COMUNE DI GENOVA

DETERMINAZIONE DIRIGENZIALE N. 2023-118.0.0.-99

OGGETTO RETTIFICA DEL PUC, AI SENSI DELL'ART. 43 COMMA 2 DELLA L.R. 36/1997, PER ELIMINAZIONE DEL VINCOLO A SERVIZI ERRONEAMENTE GRAVANTE SUL COMPENDIO DI PROPRIETÀ PRIVATA SITO IN VIA BANDERALI 4/R, E CONSEGUENTE INCLUSIONE DELLO STESSO NELL'AMBITO DI CONSERVAZIONE DELL'IMPIANTO URBANISTICO AC-IU.

Relazione urbanistica

ASSETTO URBANISTICO
STRALCI CARTOGRAFICI

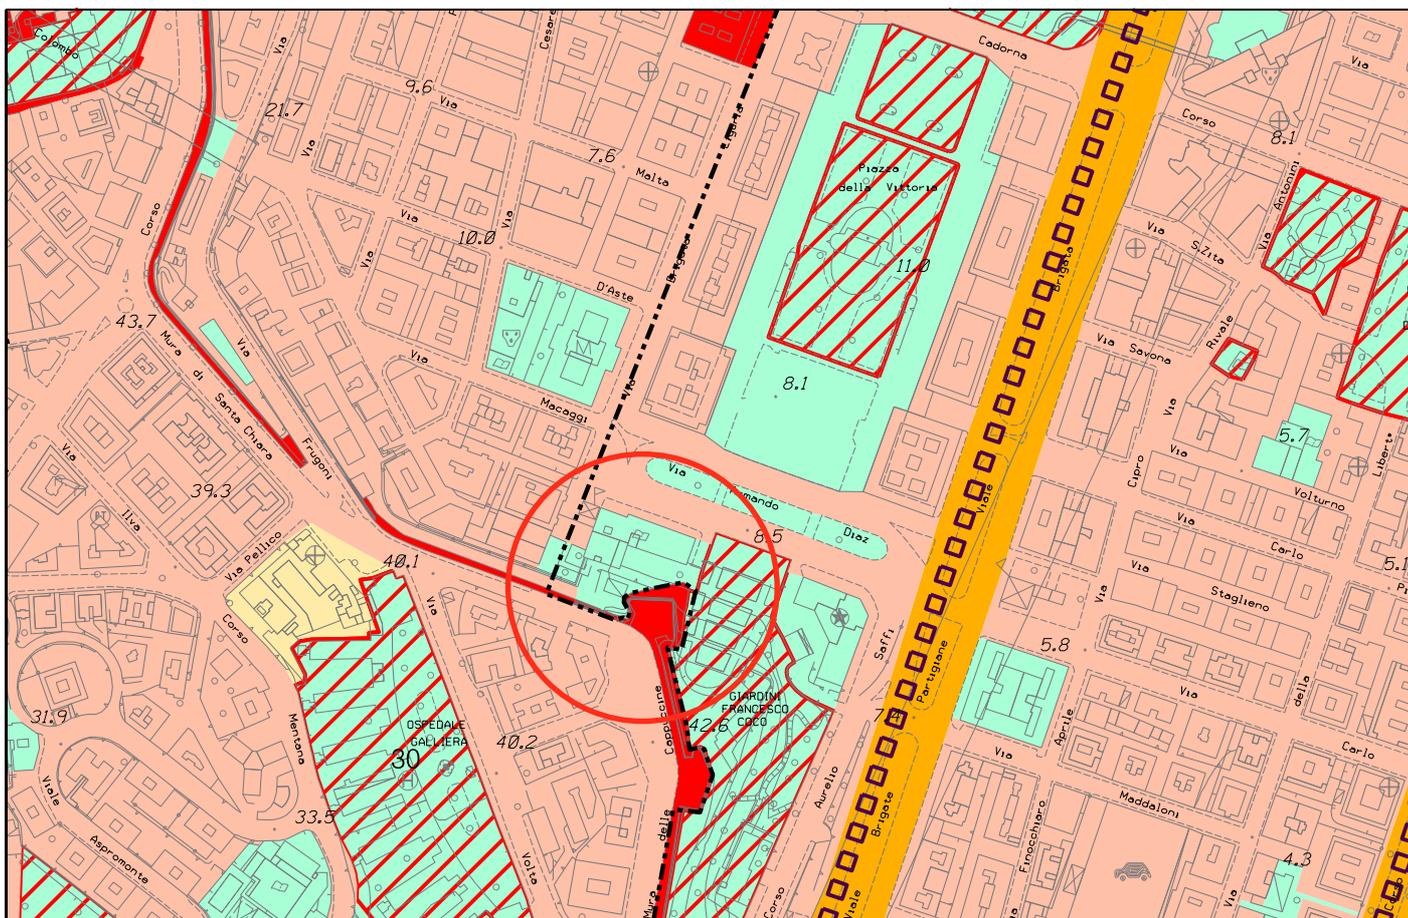
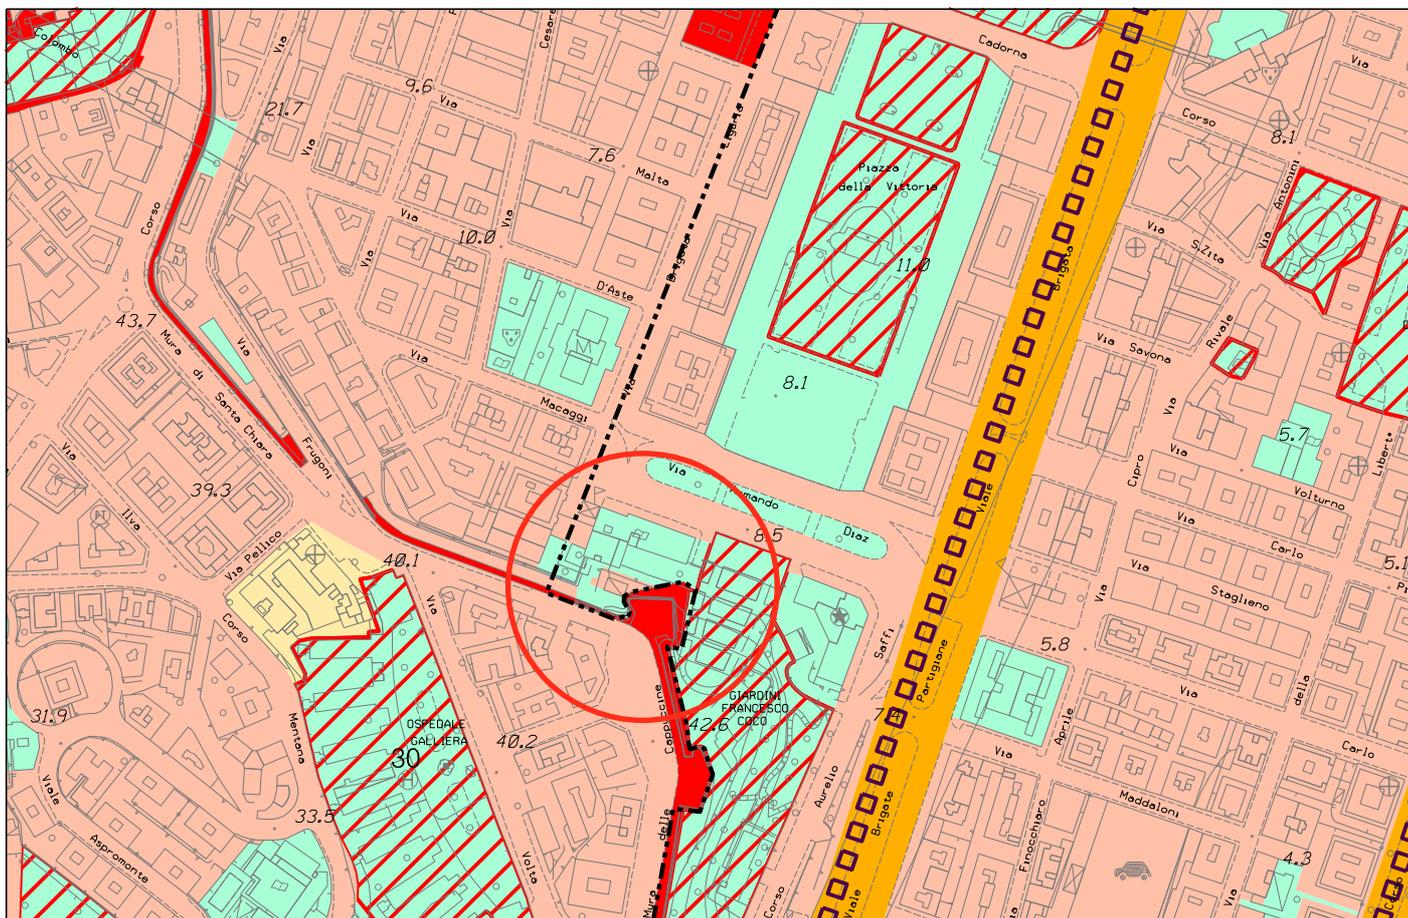
- tavola 38 dell'Assetto Urbanistico della Struttura del Piano – Livello 3 proponendo per gli immobili, e le aree esterne di pertinenza in oggetto, l'inserimento nell'Ambito di Conservazione dell'Impianto Urbanistico AC-IU, prevalente all'intorno;
- tavola 38 del Sistema dei Servizi Pubblici (SIS-S) della Struttura del Piano – Livello 3 individuando correttamente la suddetta area adibita a servizio di Istruzione esistente di quartiere n. 8033, stralciando unicamente l'area in oggetto.

Contestualmente si propone di individuare, quale ambito che andrà a disciplinare il compendio in oggetto, l'Ambito di Conservazione dell'Impianto Urbanistico, AC-IU, in quanto prevalente al contorno, come previsto dall'art. SIS-S-2 delle Norme di Conformità del PUC, tenuto conto altresì che il servizio in oggetto è indicato nella cartografia del PUC senza individuazione di valore storico paesaggistico.

SISTEMA DEI SERVIZI PUBBLICI (SIS-S)
STRALCI CARTOGRAFICI

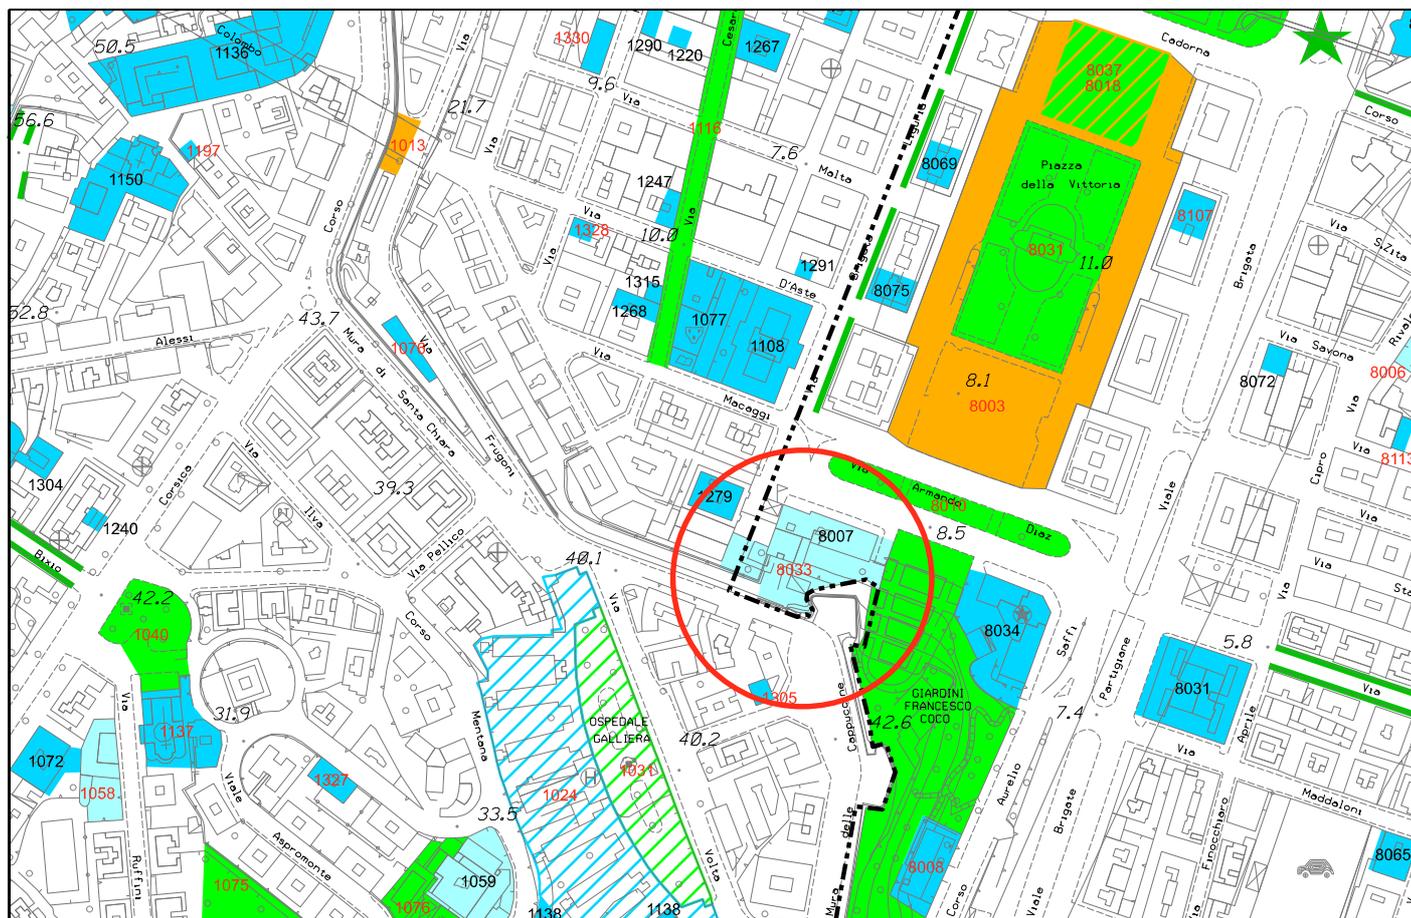
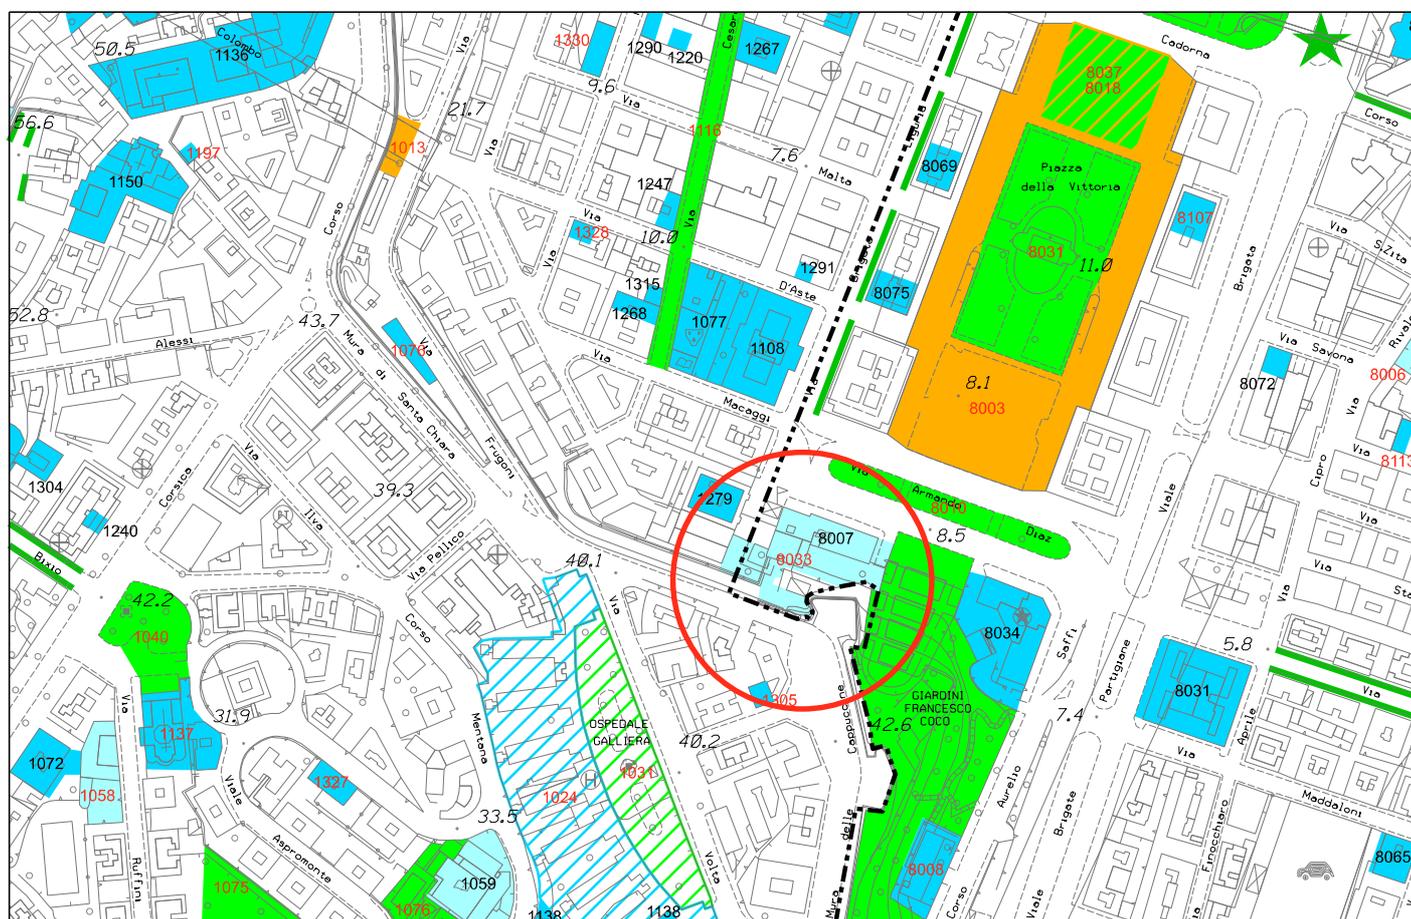
La rettifica richiesta comporta una riduzione di 421 mq della superficie erroneamente indicata come superficie reale del servizio di "Istruzione esistente di quartiere" n. 8033.

La corretta quantificazione del Servizio di Istruzione esistente di quartiere n. 8033, di tipo: *Scuola secondaria 1° grado* di proprietà *pubblica* risulta essere la seguente: superficie reale mq. 2.710 e superficie virtuale mq. 5.420.
